Propunem **traversarea Pieței Unirii cu tramvaiul prin laturile de vest și nord, pe marginea parcului și prin scuarul din fața Hanului lui Manuc, cu linie înierbată tip green-track și cu buclă de întoarcere pentru tramvaie, accesibilă din și cu ieșire în ambele direcții, pe amprenta actualei bucle de la baza Bd. Regina Maria.** Această abordare, detaliată în paginile următoare, prezintă următoarele avantaje:

Cu stimă,
Asociația "Metrou Ușor"
23 iunie 2023

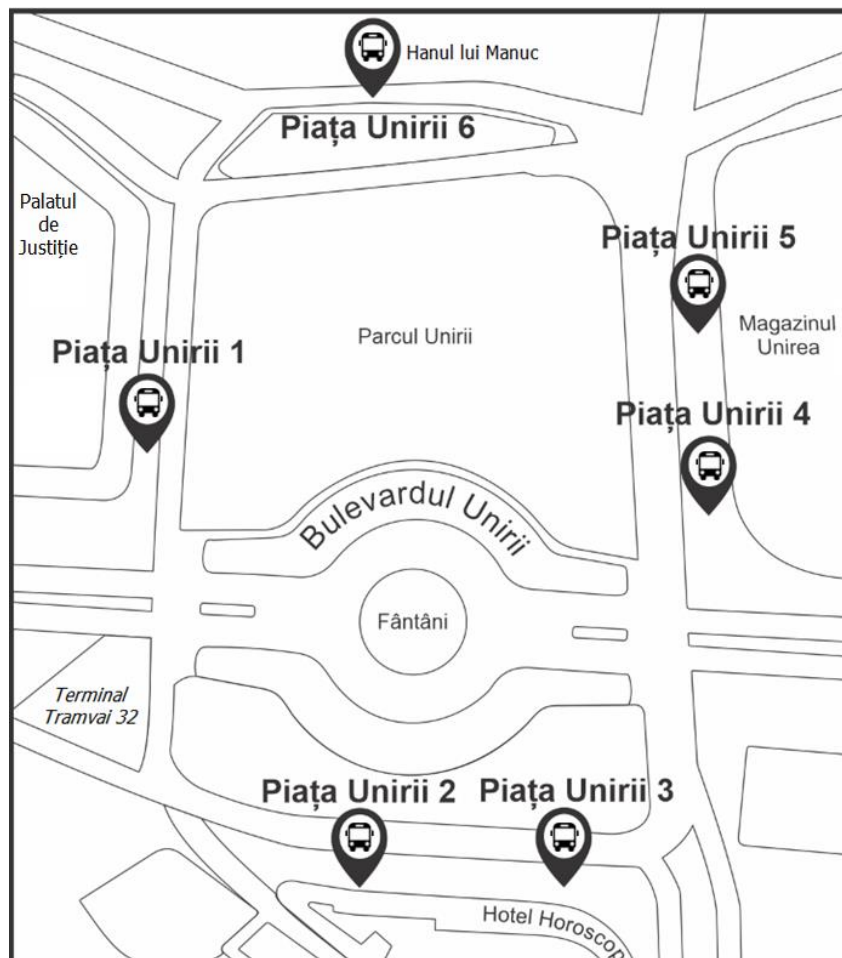
2. Facilitarea corespondenței între tramvai și ambele stații de metrou.

Motivare: cel mai important beneficiu al proiectului, evidențiat încă din etapele premergătoare ale P.M.U.D., este conectarea și întregirea tuturor sistemelor de transport public din Piața Unirii, principalul nod de transport public al Capitalei. Pentru atingerea acestui deziderat **este necesar ca tramvaiul să asigure corespondențe facile cu ambele stații de metrou, precum și cu autobuzele ce tranzitează piața.**
